Chemises de cylindre OM 457 Euro 4

Modification du siège de la chemise et de l'étanchéité

| Véhicule | Moteur | N° KS |

Fig. 1

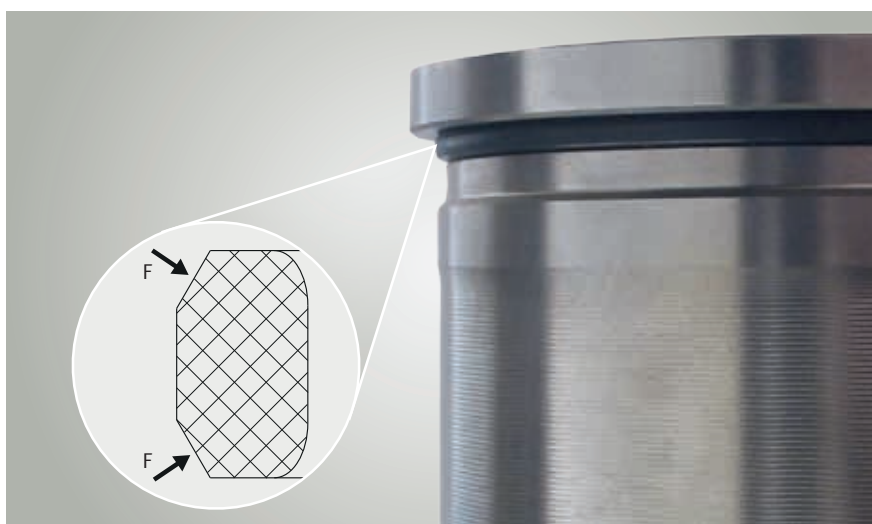
Le nouveau modèle de chemise de cylindre possède, sous le siège de la collerette, une gorge pour une bague d'étanchéité supplémentaire (Fig. 1).

Attention :
Observez la position de montage de la bague d'étanchéité. Les deux chanfreins de la bague d'étanchéité (F) doivent être dirigés vers l'extérieur.
